Oggetto: [ID_VIP 8399] Procedura di Valutazione di Impatto Ambientale (V.I.A.), ai sensi dell'art.23 del D.Lgs. 152/2006, e s.m.i., relativa al progetto di un impianto agrivoltaico denominato "Sassari 3", di potenza pari a 28 MWp e delle relative opere di connessione alla R.T.N., da realizzarsi nei Comuni di Sassari e Porto Torres (SS), in località "Strada Santa Giusta" (SS). Proponente: Energia Pulita Italiana S.r.l.

Riscontro alle Osservazioni della Regione Autonoma della Sardegna (RAS)

FIGURA 1 – IPOTESI SPOSTAMENTO CONDOTTA CONSORZIO IRRIGUO DELLA NURRA

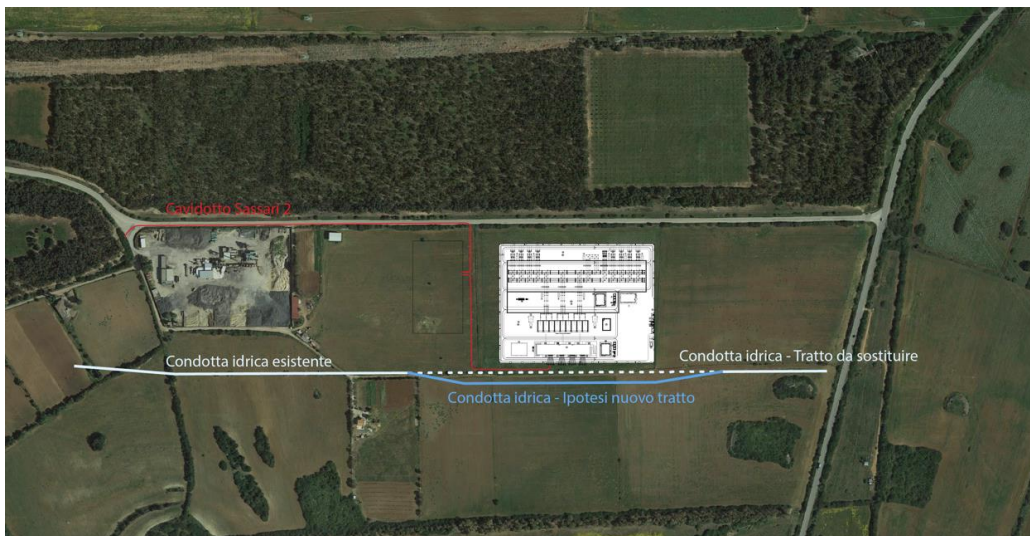
Si rinvia inoltre alla nota del **Consorzio di Bonifica della Nurra**, prot. n.216 del 09.01.2023, prot. D.G.A. n. 602 di pari data, in cui il Consorzio, per i terreni che ricadono nel comprensorio irriguo (Foglio 41 di SS/Nurra e 17D di Porto Torres), **"richiede la planimetria delle opere con l'individuazione della rete irrigua consortile e l'individuazione delle interferenze oltre alla relazione agronomica in cui siano individuate le perdite di suolo in seguito alla realizzazione degli impianti relativamente alle particelle 95 e 96 del Foglio 41 del Comune di Sassari, Sez. Nurra, incluse nel comprensorio irriguo"**.

Le opere in progetto da realizzare dei Comuni di Sassari, Sez. Nurra, al foglio 41, particelle 16, 17, 18, 19, 95, 96, 383, 483 e di Porto Torres al Foglio 17D, particella 96, ricadono nel comprensorio irriguo. Per queste ultime si richiede quanto segue:

- Per i Fogli 41 di SS/NURRA e 17D di Porto Torres la planimetria delle opere con l'indicazione della rete irrigua consortile e l'individuazione delle interferenze;
- La relazione agronomica in cui siano indicate le perdite di suolo in seguito alla realizzazione degli impianti relativamente alle particelle 95 e 96 del Foglio 41 del Comune di Sassari, Sez. Nurra, incluse nel comprensorio irriguo.

Le interferenze che verranno riscontrate tra le condotte del compensorio irriguo della Nurra e le opere di connessione (cavidotto interrato) verranno risolte tramite TOC o tramite scavo in trincea, evitando di intaccare le condotte esistenti.

In relazione all'interferenza della condotta ricadente sui terreni della Stazione Elettrica (foglio 41 particella 95) si interverrà spostando la condotta in corrispondenza del tratto indicato in **Errore**. L'origine riferimento non è stata trovata., così come concordato con lo stesso Consorzio della Nurra.

FIGURA 2 – INTERFERENZE TRA L'AREA DI PROGETTO E LE SEGUENTI FASCE FLUVIALI: **RIU SANT'OSANNA, FIUME_126204, 090064_FIUME_75431, 090064_FIUME_81464**

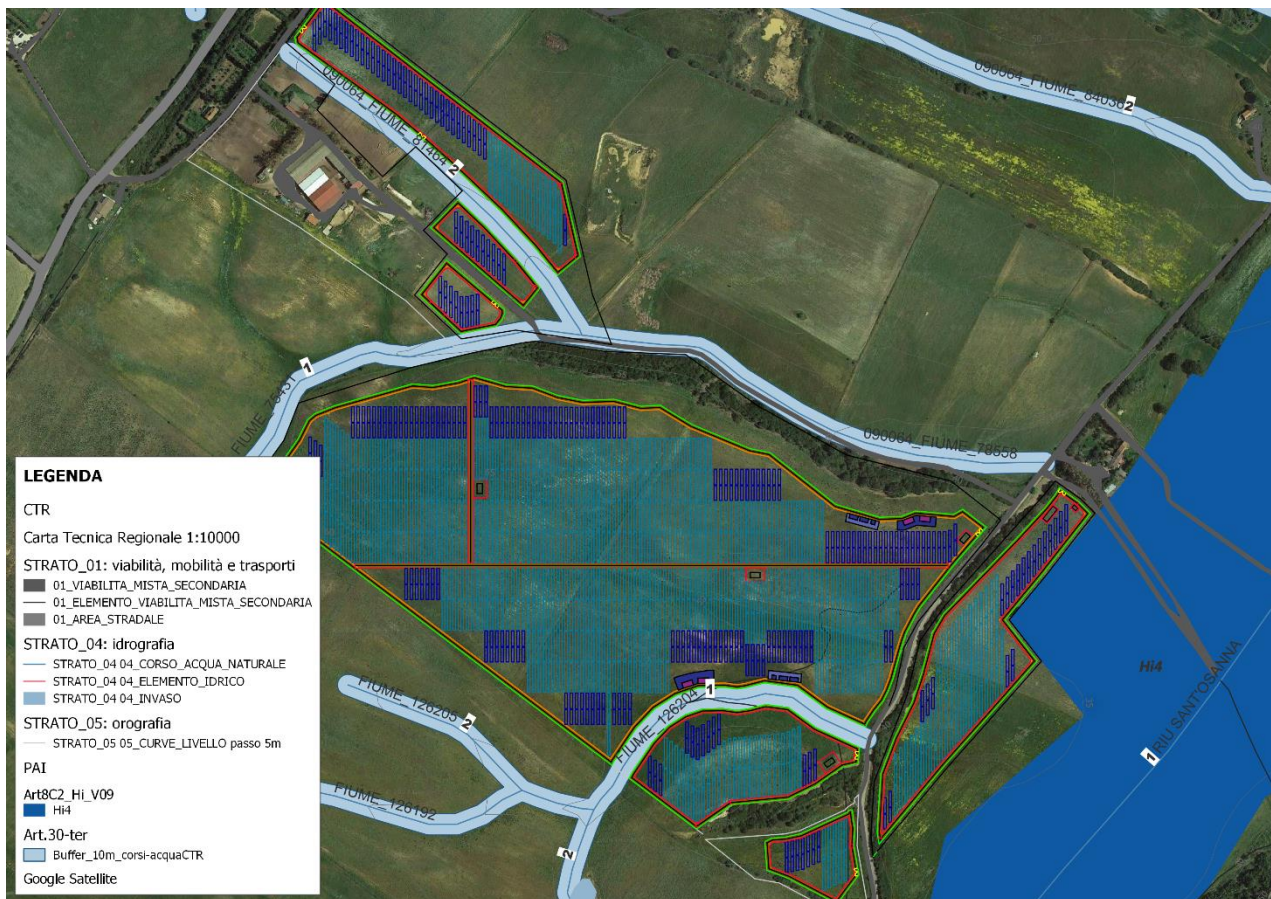
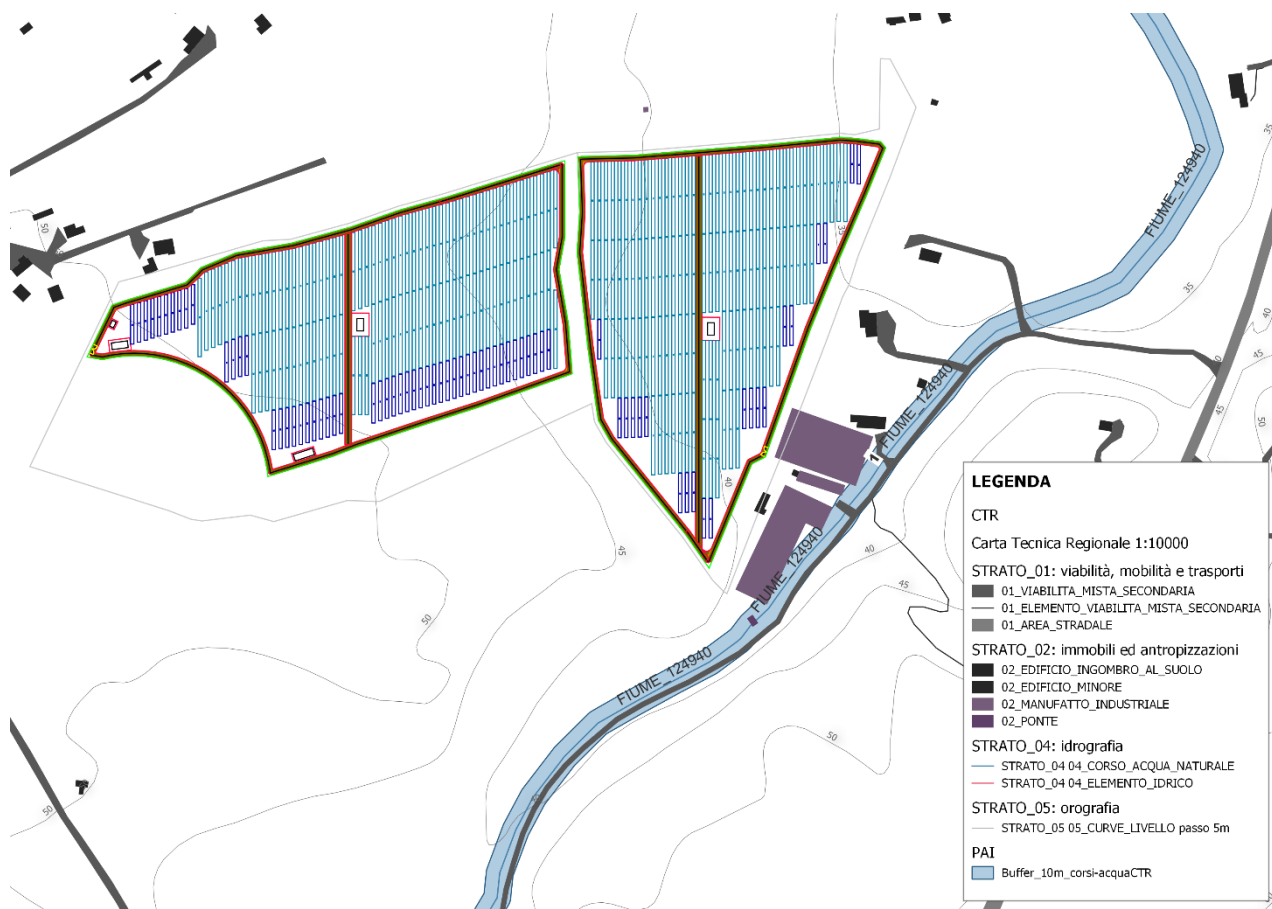
Si registra infine la nota della Direzione Generale Agenzia Regionale del Distretto Idrografico della Sardegna - ADIS, prot. n.100 del 05.01.2023, prot. D.G.A. n. 462 di pari data, in cui si rileva "(...) la **sovrapposizione di parte dei moduli fotovoltaici con aree a pericolosità idraulica Hi4 del Riu Sant'Osanna e FIUME 124940**. Alcune stringhe risultano inoltre sovrapposte alle aste fluviali dei fiumi: **Fiume_126204, 090064_FIUME_75431, 090064_FIUME_81464** e relative fasce di prima salvaguardia di cui all'art. 30 ter delle N.A. del PAI, equiparate ad aree a pericolosità molto elevata Hi4". Pertanto,

ai sensi della Delib.G.R. regionale n. 59/90 del 27.11.2020 avente ad oggetto "individuazione delle aree non idonee all'installazione di impianti Alimentati da fonti energetiche rinnovabili" e ai sensi del comma 4 lettera g) art. 27 de/le Norme di Attuazione (N.A.) del PAI, che recitano "nelle aree di pericolosità molto elevata resta comunque sempre vietato realizzare nuovi impianto tecnologici fuori terra", sarà necessario modificare l'impianto in modo tale che le aree di pericolosità Hi4 siano sgombre da pannelli o eventuali opere accessorie quali recinzioni, manufatti fuori terra o interrati a servizio dell'impianto. "(...) Dagli elaborati presentati si rileva **l'interferenza dell'elettrodotto** con le fasce di pericolosità PAI da elevata (Hi3) a molto elevata (Hi4) riferite alle aste fluviali dei fiumi **Riu Sant'Osanna e Fiume 124940**. Si rileva inoltre l'interferenza dell'elettrodotto con l'asta dei fiumi **090064_FIUME_84036, 090064_FIUME_82059, 090064_FIUME_82413**, e relative fasce di prima salvaguardia di cui all'art. 30 ter delle N.T.A. del PAI, equiparate ad aree a pericolosità molto elevata Hi4. Tali interferenze non risultano essere state rappresentate né descritte".

Per quanto detto sopra, il progetto dovrà essere corredato dell'elaborato Planimetria di progetto sovrapposto al reticolo idrografico di riferimento ai fini PAI con le interferenze aggiuntive segnalate dalla scrivente Direzione Generale, per le quali dovranno essere indicate le modalità di risoluzione e il rispetto delle relative prescrizioni ai sensi delle N.A. del PAI, e con la relazione asseverata dai tecnici incaricati (ingegnere e geologo) per la posa dell'elettrodotto nelle aree a pericolosità Hi4, ai sensi del comma 6 bis) art. 24 delle NTA del vigente PAI.

In relazione a "La **sovrapposizione di parte dei moduli fotovoltaici con aree a pericolosità idraulica Hi4 del Riu Sant'Osanna e FIUME_124940**. Alcune stringhe risultano inoltre sovrapposte alle aste fluviali dei fiumi: **FIUME_126204, 090064_FIUME_75431, 090064_FIUME_81464** e relative fasce di prima salvaguardia di cui all'art. 30 ter delle N.A. del PAI, equiparate ad aree a pericolosità molto elevata Hi4".

Si riportano di seguito due stralci dell'area di progetto messa in relazione con i corsi d'acqua citati in cui si evidenzia la non interferenza delle strutture con i corsi d'acqua le relative fasce di rispetto per pericolosità idraulica Hi4 e fasce di prima salvaguardia di cui all'articolo 30-ter delle NTA del PAI.

Come evidenziato negli stralci, le componenti che formano l'impianto non interferiscono in alcun modo con le aree soggette a pericolosità idraulica alta Hi4 e con le aree di prima salvaguardia definite per i singoli corsi d'acqua

In relazione agli attraversamenti degli elettrodotti nelle aree Hi4 (es. cavidotto con Riu Sant'Osanna e FIUME_124940) verranno realizzati ove possibile attraverso staffaggio ai ponti, o in alternativa, in sub alveo con modalità TOC. Tali attraversamenti sono considerati ammissibili ai sensi dell'art. 27 comma 3 lettera g: *sono ammesse esclusivamente... le nuove infrastrutture a rete o puntuali previste dagli strumenti di pianificazione territoriale e dichiarate essenziali e non altrimenti localizzabili; nel caso di condotte e di cavidotti, non è richiesto lo studio di compatibilità idraulica di cui all'articolo 24 delle presenti norme a condizione che, con apposita relazione asseverata del tecnico incaricato venga dimostrato che gli scavi siano effettuati a profondità limitata ed a sezione ristretta,*

FIGURA 5 - RISOLUZIONE DELLE INTERFERENZE CON FASCIA DI RISPETTO FLUVIALE RIU SANT'OSANNA

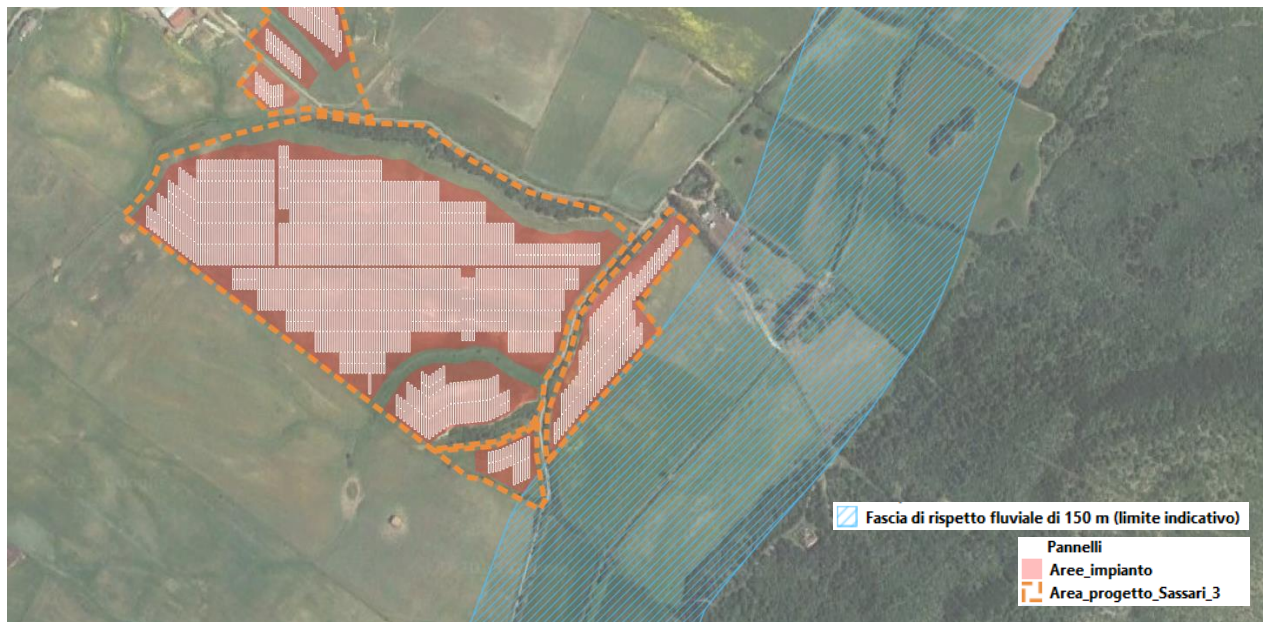
Si rileva l'interferenza di parte dei moduli fotovoltaici e delle opere di connessione con le fasce dei 150 m di beni paesaggistici cartografati nel P.P.R. e vincolati ex art. 142, c. 1, lett. c) del D.Lgs. 42/04, (i fiumi, i torrenti, i corsi d'acqua iscritti negli elenchi previsti dal testo unico delle disposizioni di legge sulle acque ed impianti elettrici, approvato con regio decreto 11 dicembre 1933, n. 1775, e le relative sponde o piedi degli argini per una fascia di 150 metri ciascuna - **Riu Sant'Osanna** - n. 221

Elenco Principale di Sassari), come evidenziato dalla nota dell'A.D.I.S., prot. n. 100 del 05.01.2023, prot. D.G.A. n. 462 di pari data.

In merito all'interferenza di parte dei moduli fotovoltaici e delle opere di connessione con le fasce dei 150 m di beni paesaggistici cartografati nel P.P.R. e vincolati ex art. 142, c. 1, lett. c) del D.Lgs. 42/04, è stata predisposta una modifica del layout tale per cui si risolve l'interferenza tra le strutture e la fascia di rispetto fluviale del Riu Sant'Osanna.

FIGURA 6 - GESTIONE DELLE INTERFERENZE CON BENI DI INTERESSE STORICO-CULTURALE

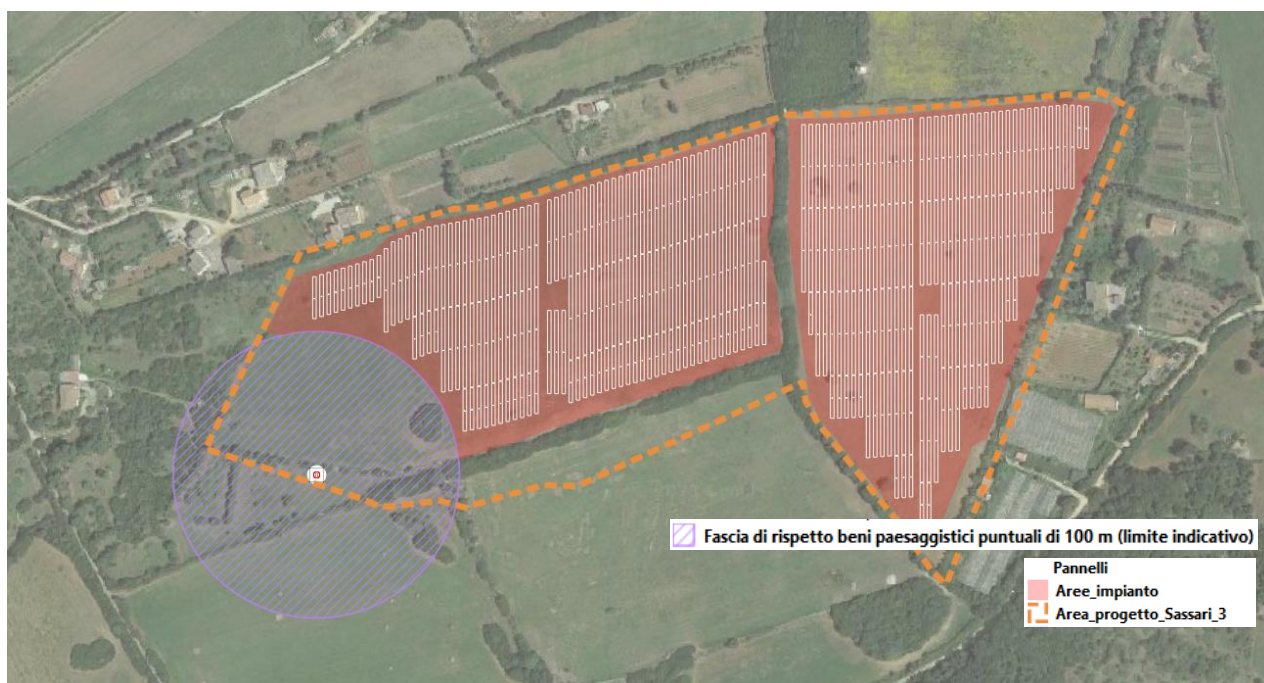
*Alla luce, infine, della presenza di **beni di interesse storico-culturale** presenti nelle aree di intervento" (ndr tutelati ex art. 142 comma 1, lett. m) del D.Lgs. 42/04), si evidenzia la **carenza degli studi delle interferenze delle opere proposte rispetto agli stessi beni.***

Rispetto ai beni paesaggistici e alle relative fasce di rispetto presenti nelle vicinanze dell'area di impianto, si riporta di seguito uno stralcio in cui è evidenziata la posizione di un nuraghe nei pressi del lotto est dell'area di impianto. Il layout di impianto tiene conto della fascia di rispetto del bene paesaggistico e non si pone, di conseguenza, in contrasto con le prescrizioni dei piani e della normativa vigente.

FIGURA 7 - ANALISI DEL CUMULO CARTOGRAFICO E CO-VISIBILITÀ DELL'IMPIANTO CON ALTRI PROGETTI

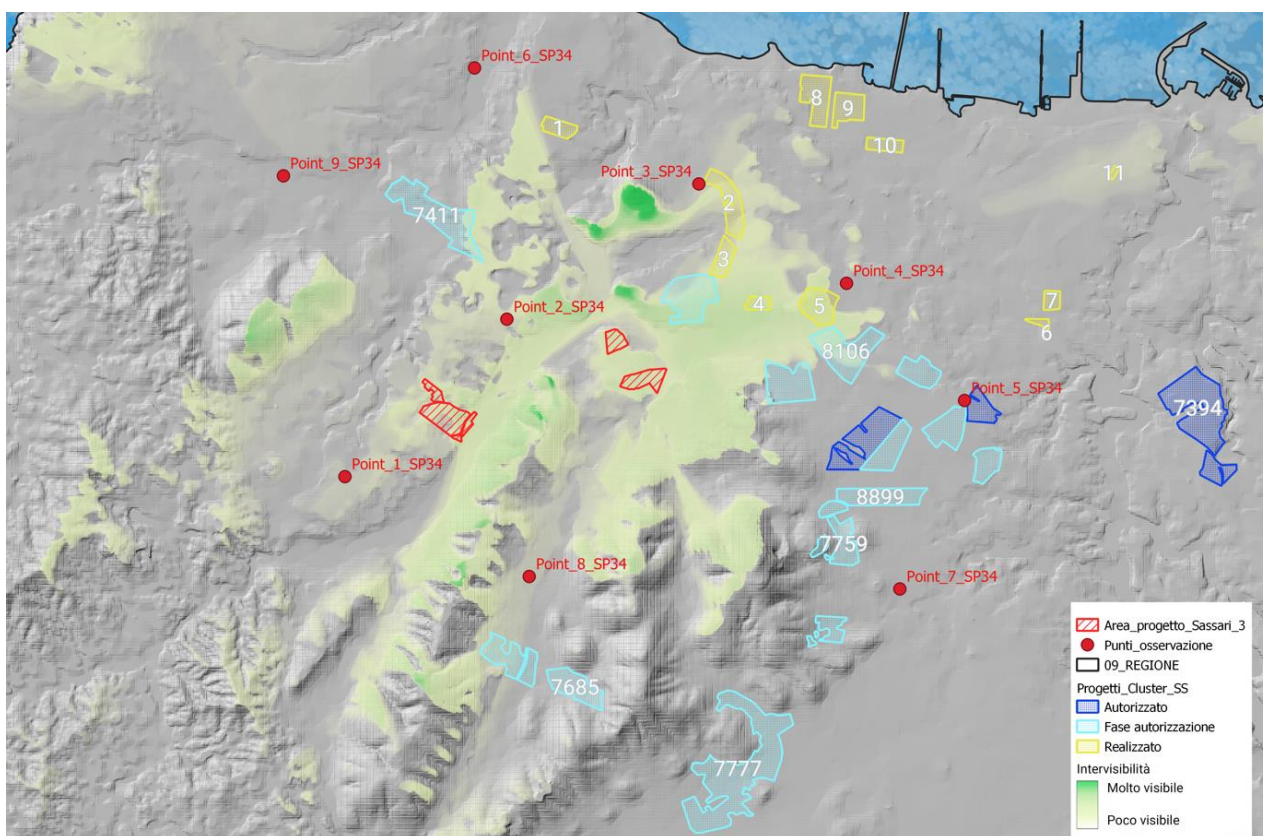
L'obiettivo legato alla produzione e vendita di energia elettrica, prevalente rispetto all'attività agricola, e causa tra l'altro della frammentazione paesaggistica e ambientale del contesto naturale agricolo di riferimento. In tal senso, "sotto il profilo della preservazione del paesaggio agrario", si ritiene che impianti fotovoltaici di questa estensione territoriale, anche se "agrivoltaici", mal si integrino nel paesaggio circostante, sia in fase di realizzazione che di esercizio, e contribuiscano in modo molto significativo ad accentuare l'effetto cumulativo di co-visibilità con altri impianti presenti, oggi e in futuro, nel territorio agrario di riferimento comportando un cambiamento della percezione dello stesso per molti anni. Si richiamano gli artt. 4, 103 e 109 delle N.T.A. del P.P.R. ai fini della conformità ad esso delle opere, facendo osservare in particolare che ai sensi dell'art. 103 delle N.T.A. "gli ampliamenti delle infrastrutture esistenti e la localizzazione di nuove infrastrutture sono ammessi se previsti nei rispettivi piani di settore, i quali devono tenere in considerazione le previsioni del P.P.R., ubicati preferibilmente nelle aree di minore pregio paesaggistico (quindi esterne alle aree tutelate

In seguito, si riporta un'analisi in cui sono rappresentati lo studio di intervisibilità teorica d'impianto e la carta in cui è rappresentato l'effetto cumulativo determinato da impianti esistenti, autorizzati o in corso di autorizzazione in un raggio di 10 km dall'impianto.

L'impianto risulta scarsamente visibile dagli impianti fotovoltaici esistenti con codice identificativo 2, 3, 4, 5 e dagli impianti in fase di autorizzazione con codice di procedura 7411 e 8106. Tuttavia, si ribadisce che il modello digitale del terreno, non tenendo conto di ostacoli antropici o naturali restituisce un risultato parziale e impreciso.
